## ZAC Les Pierrins

AUTORISATION ENVIRONNEMENTALE UNIQUE :

**NOTE COMPLEMENTAIRE REALISEE DANS LE CADRE DE L'INSTRUCTION DU DOSSIER PAR LES SERVICES DE L'ÉTAT**

Dans le cadre de l'instruction de l'AEU de la ZAC Les Pierrins, le service Police de l'Eau de la DDTM a demandé des compléments.

| <b>Rennes Viasilva</b>  | ZAC Pierrins Viasilva - Elévation mur gabions / OH4 et passage petite faune                         | Phase : PRO | Echelle : 1/200 | Date : 05/2018 |

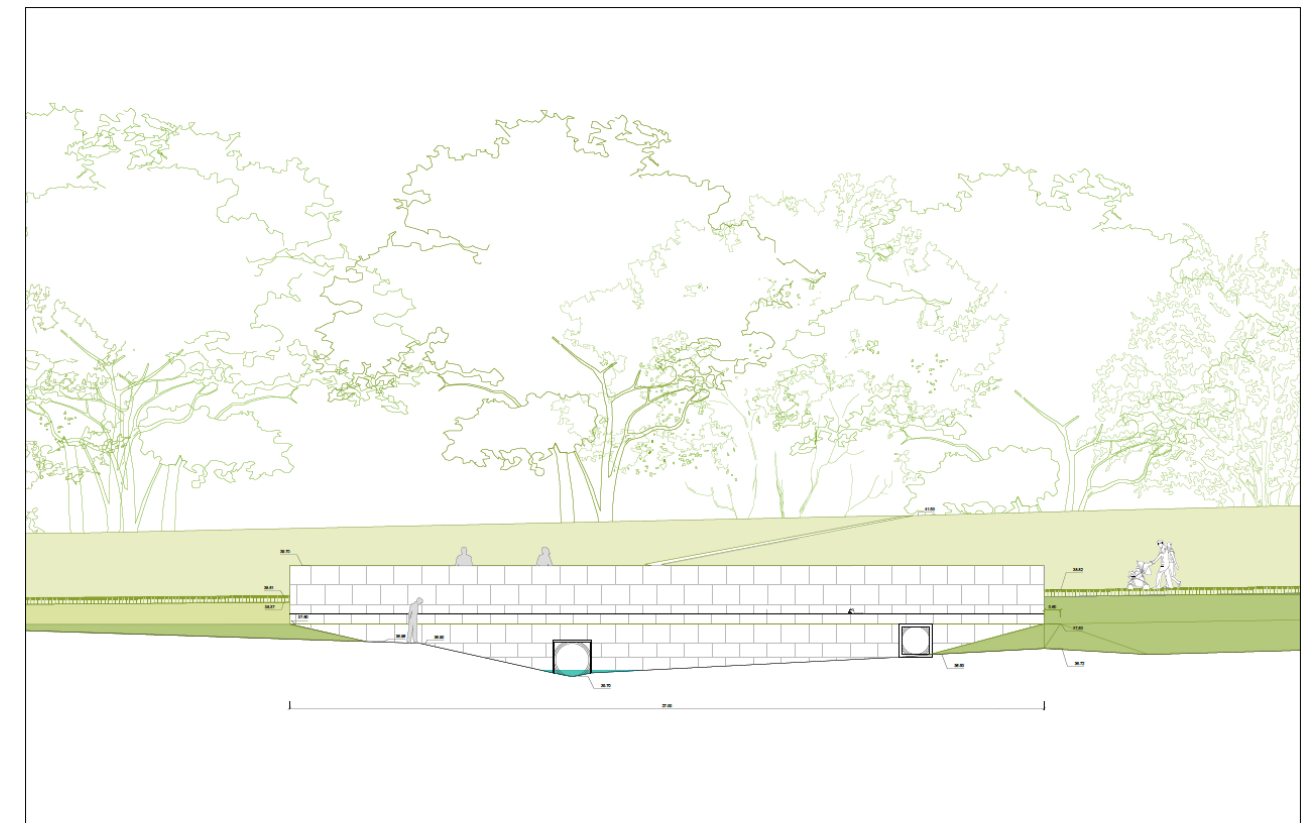
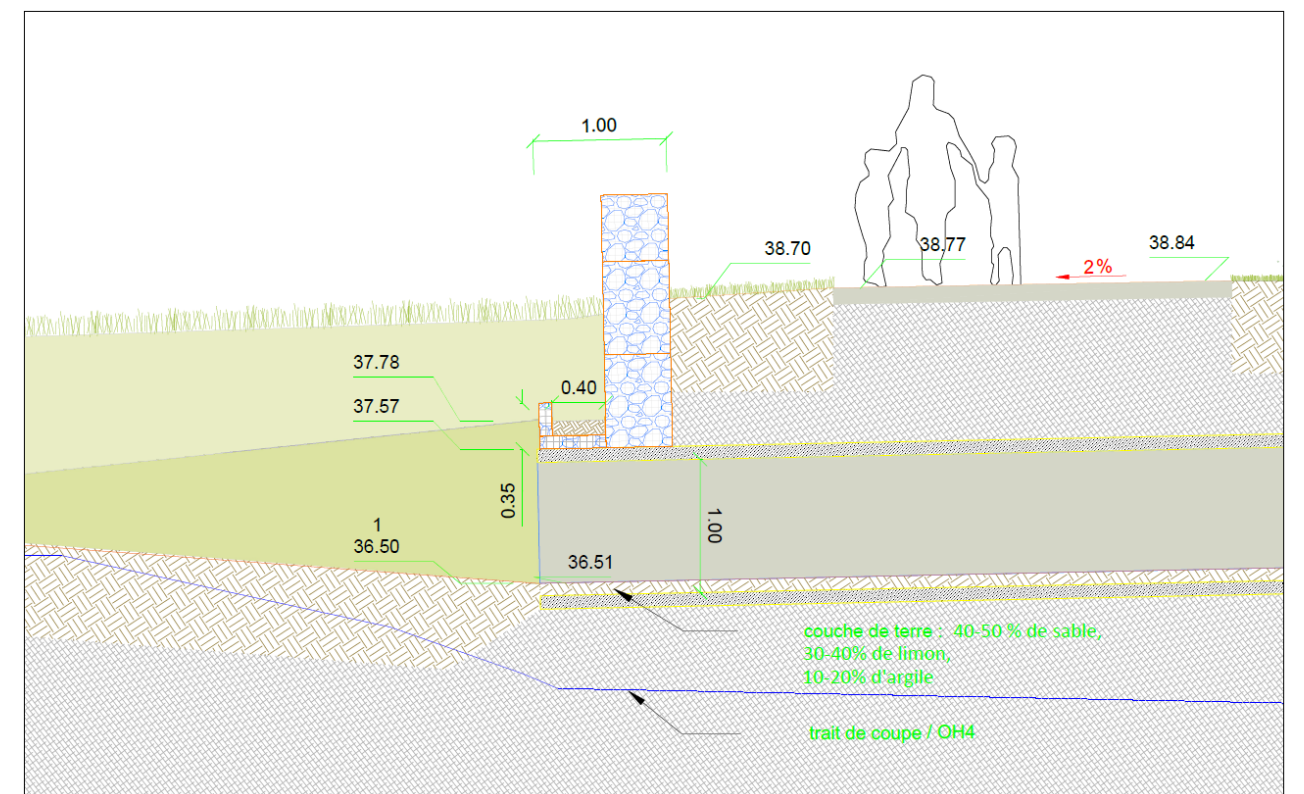
*Je vous demande que soit examiné l'aménagement d'un passage « petite faune » sous la RD 96. La mise en place d'un tel ouvrage en fonçage pourrait en atténuer le coût.*

Le rejet actuel des ruisseaux s'effectue par une buse béton de diamètre 1 200 mm (nommée OH4 dans l'AEU). Cette buse sera conservée avec son fil d'eau actuel proche de 35,70 NGF. Pour rappel, le niveau 100 ans à cet endroit est estimé à 36,19 NGF et le niveau de la chaussée du Boulevard Saint Roch est d'environ 38,60 NGF.

Les travaux consisteront à créer un passage par la mise en place d'une **canalisation de type buse de diamètre 1 000 mm sur un linéaire d'environ 30 mètres avec un radier comportant un substrat de terre et une ouverture de part et d'autre du Boulevard Saint Roch**. Un merlon d'une hauteur de 3 mètres existant en partie Sud du boulevard Saint Roch, il n'est techniquement pas envisageable de continuer le passage en souterrain jusqu'au pied des plans d'eau (cette solution ne pourrait se faire que par tranchée ouverte sur une longueur de 80 m car rappelons qu'il est nécessaire d'aménager le radier de l'ouvrage en terre végétale et qu'une technique par fonçage serait trop coûteuse).

Le plan page suivante présente illustre le passage petite faune. **Un plan au format A0 a été remis à la DDTM.**

Le passage sera positionné à l'Ouest de la canalisation de rejet actuel des ruisseaux car cette position lui permet d'être au croisement des corridors écologiques principaux (cf. profil en travers en haut ci-contre).

Il serait positionné à une côte lui permettant d'éviter d'être ennoyé avec un fil d'eau situé + 30 cm au-dessus de la côte 100 ans.

Une **liaison complémentaire positionnée au nord du Boulevard dans le sens Est-Ouest** sera assurée pour la petite faune devant passer au-dessus des ruisseaux (cf. profil ci-contre en bas). Elle est située entre le ruisseau des Pierrins et le Boulevard Saint Roch. Cette liaison sera assurée par des gabions.

Afin d'éviter le risque d'écrasement sur le Boulevard de la petite faune débouchant du passage en partie Sud, un grillage petite faune habillé d'un parement de type fascine (cf. photo ci-contre) **sera mis en place le long du Boulevard.**

# Modélisation du ruisseau coupes sur profil 21

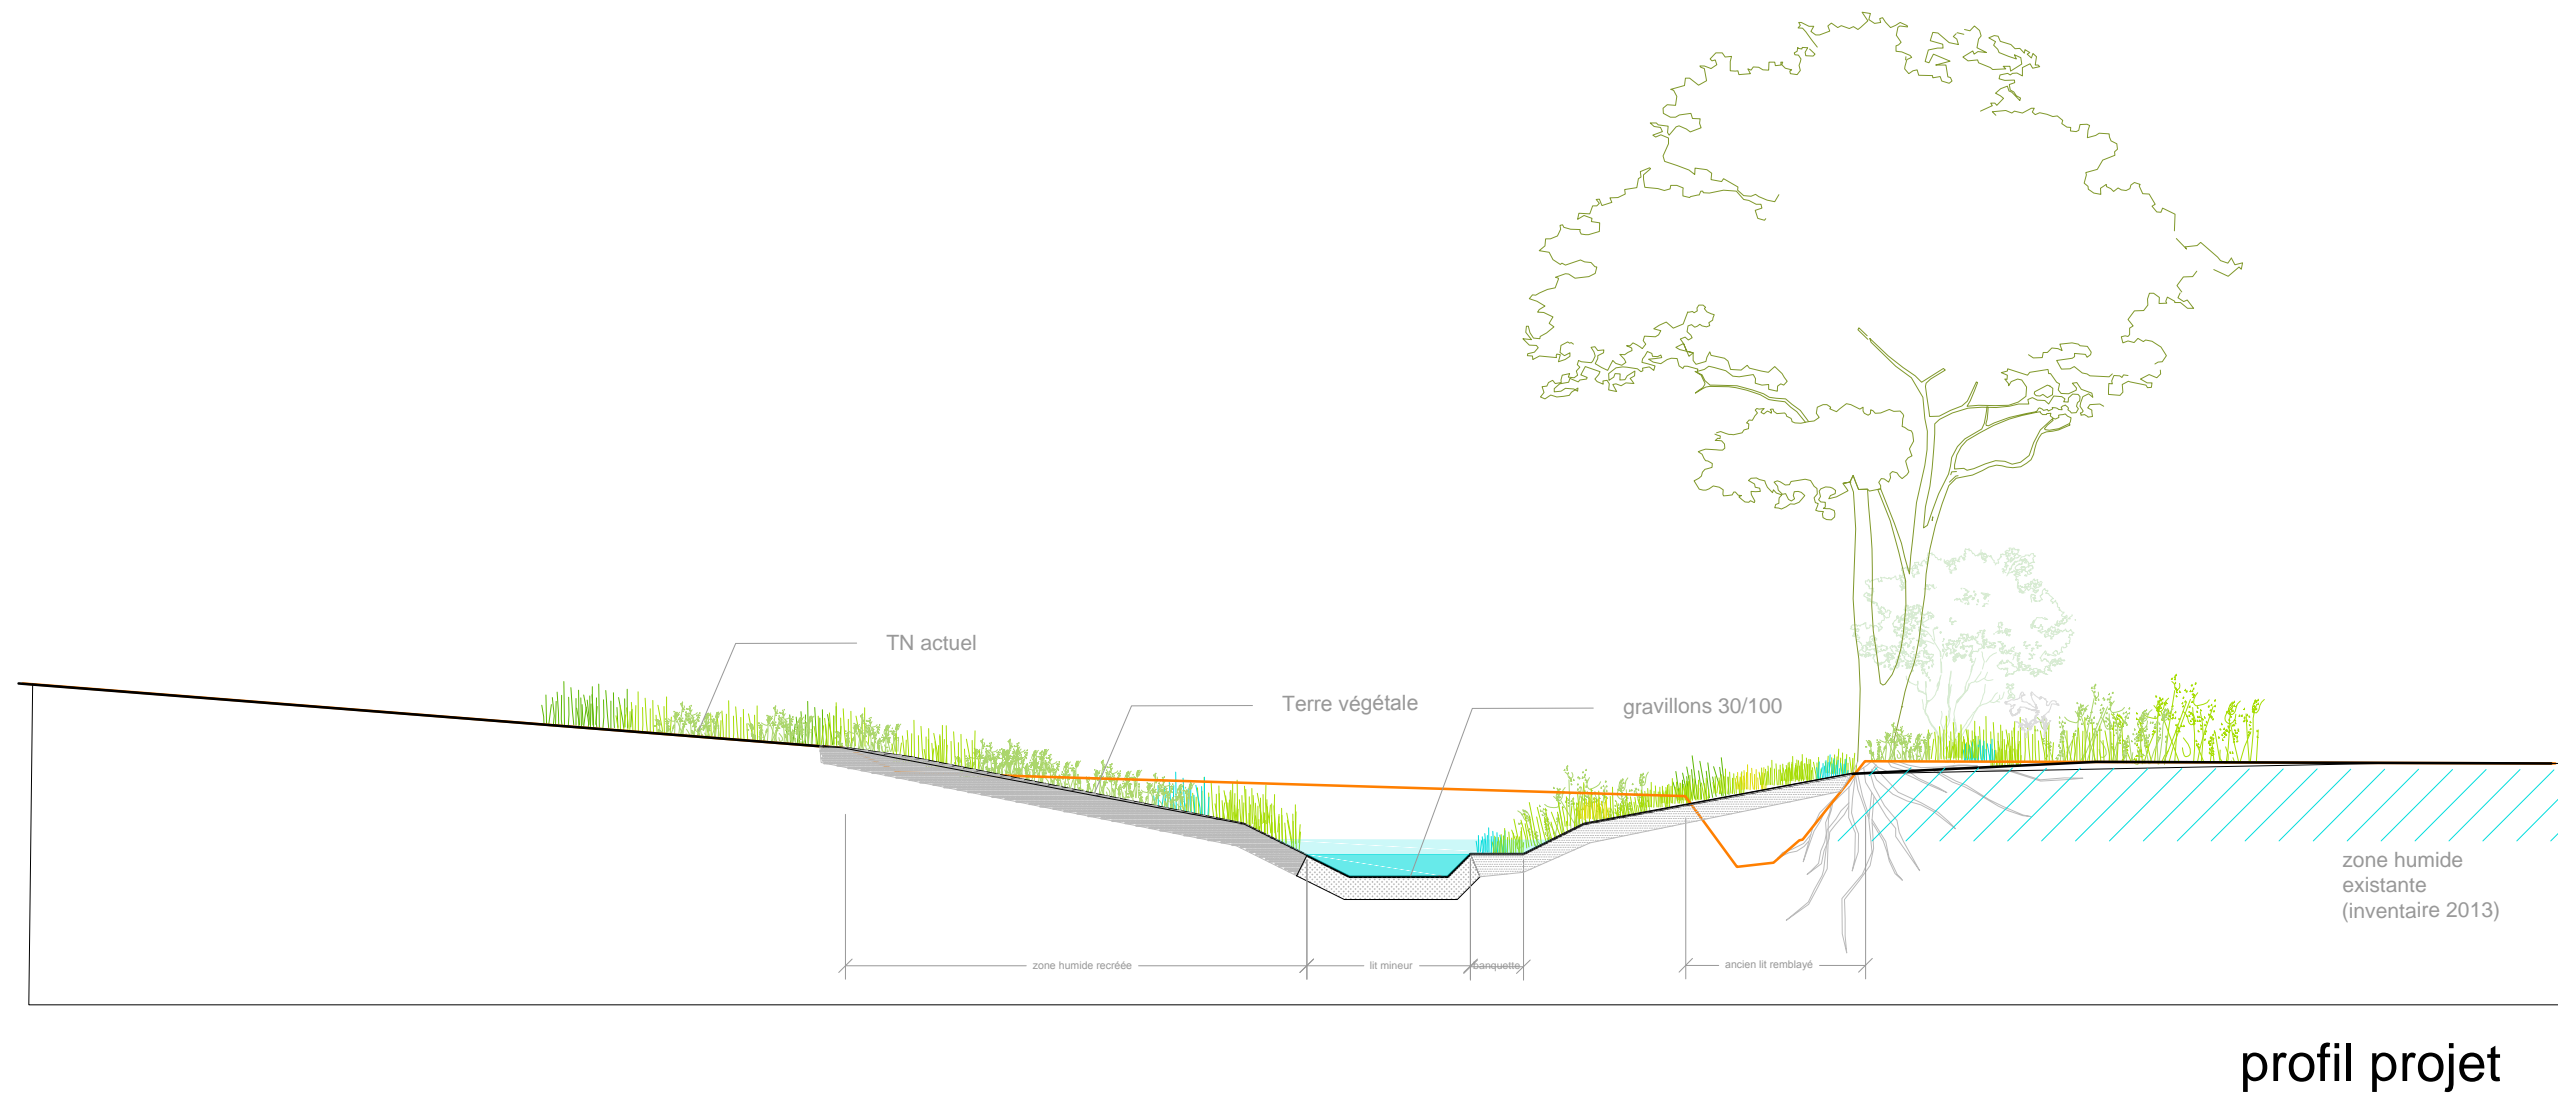
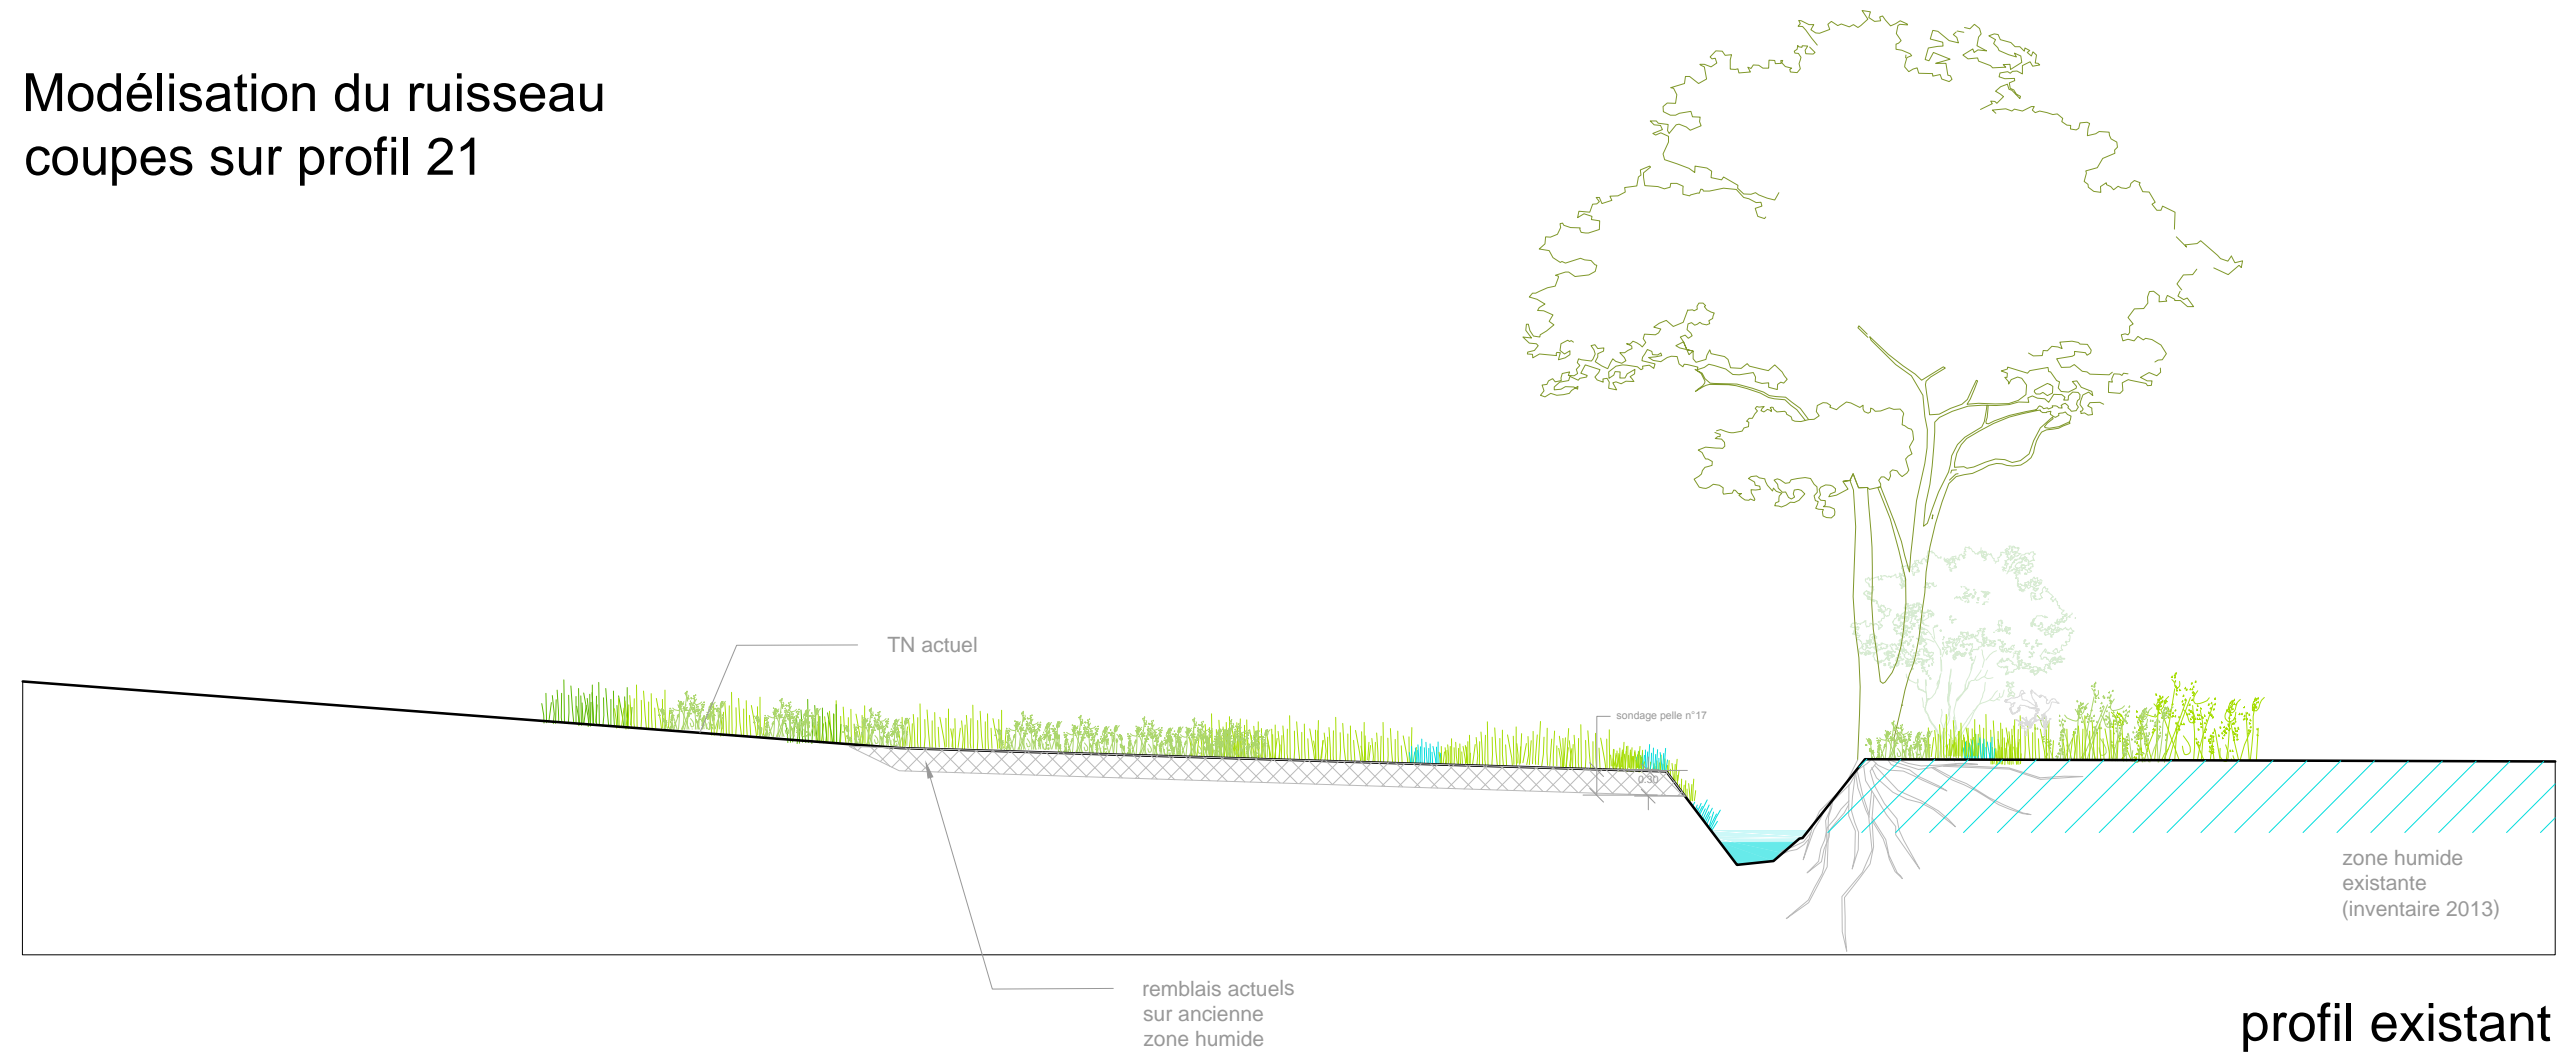
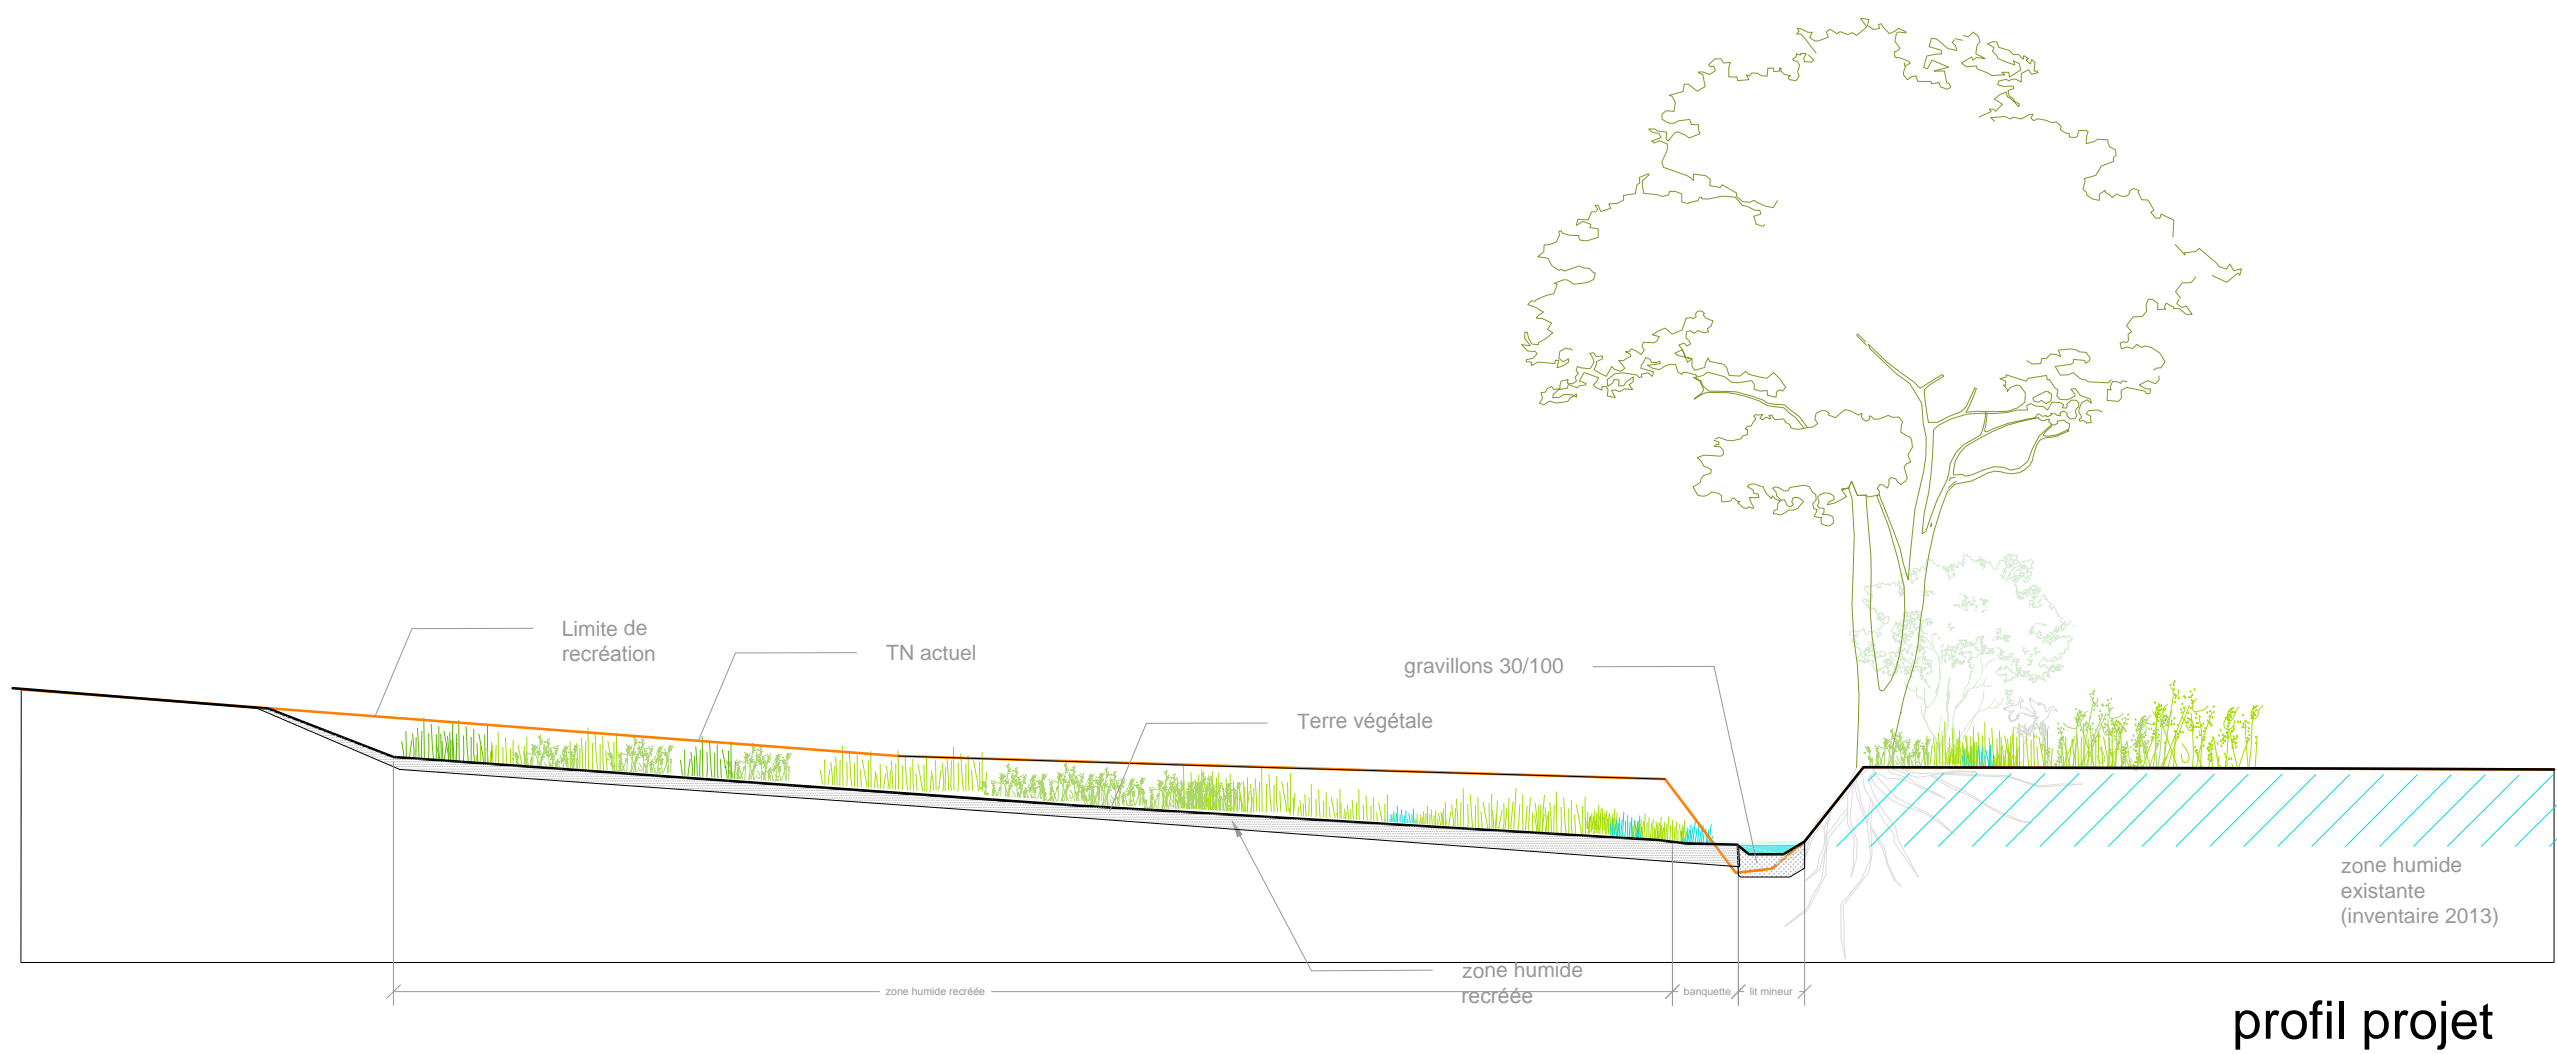
*Les profils en travers des ruisseaux de Belle Fontaine et des Pierrins (fig. 27 à 29 en page 35 du dossier) ne sont pas exploitables en l'état (que ce soit la version papier ou le DVD).*

*Le profil en travers du nouveau lit du ruisseau de la Chalotais ne figure pas au dossier.*

Les profils en travers des ruisseaux de la Chalotais (et non le ruisseau de Belle Fontaine) et des Pierrins sont présentés de manière lisible pages suivantes.

Il y a une erreur dans le texte. Les profils présentés dans l'AEU sont ceux des ruisseaux de la Chalotais et des Pierrins.
